Søknad om etablering av
deponicelle 3 på Stormoen
Tilleggsopplysninger, 25.05.20

Til: Fylkesmannen i Troms og Finnmark
Kopi: Internt Perpetuum, bl.a. Stein Erik Nilsen
Deres referanse: Anne Birte Tennøy

Vår referanse: John Barlindhaug
Vår dato: 25.05.2020

Figur: Design brukt for bunn- og sidetetting i deponicelle 2, trinn 1 og 2.

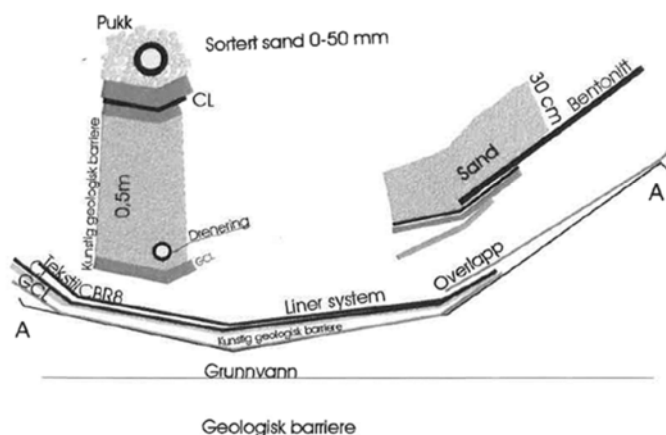
Vår vurdering er nå at vi ønsker å forsterke bunntettingskonstruksjonen ytterligere i forhold til den konstruksjonen som ble brukt i trinn 1 og 2 i deponicelle 2, og som den gang ble vurdert å være i hht kravene i pkt. 3, vedlegg 1, i avfallsforskriftens kapittel 9.

Hovedforskjellen på det designet vi ønsker å bruke nå, i forhold til det som tidligere ble brukt, er at sidekantene forsterkes ved at man har både en betonittmembran og en HDPE membran helt opp i sidene, mens vi i trinn 1 og 2 på deponicelle 2, kun har en bentonittmembran opp i sidekantene.

Nedenfor ha vi klippet inn en skisse fra en rapport laget i tilknytning til deponicelle 2, trinn 2, som viser det designet som den gang ble brukt.

Det ytterligere forsterkede designet som vi nå ønsker å bruke er vist i vedlegg 20.

I følge både SiteService Norway og Geosyntia, er den designen vi å ønsker å bruke, helt i tråd med det som har vært brukt ved de fleste andre deponiutbygginger i Nord-Norge de siste årene. Geosyntia sier det er to ulike design som i hovedsak har vært benyttet de siste årene. Det designet som vi ønsker å bruke møter de primært i Troms og Finnmark. Fra Nordland og sørover møter Geosyntia som oftest et design som er helt likt, med unntak av at den nederste benonittmembranen er tatt bort. Dette designet bukes i Sør-Norge selv om massene under bunntettingen (som da bare en svært tynn sandwich med en bentonitt, en HDPE og en filterduk) ikke oppfyller kravet til geologisk barriere. Denne erfaringen fra Geosyntia, bekreftes av SiteService Norway. Hvordan fylkesmenn i Sør-Norge kan godta dette som å være i tråd med forskriften har vi litt problemer med å forstå. Det designet vi planlegger å bruke, skulle imidlertid være godt innenfor kravene slik vi ser det.
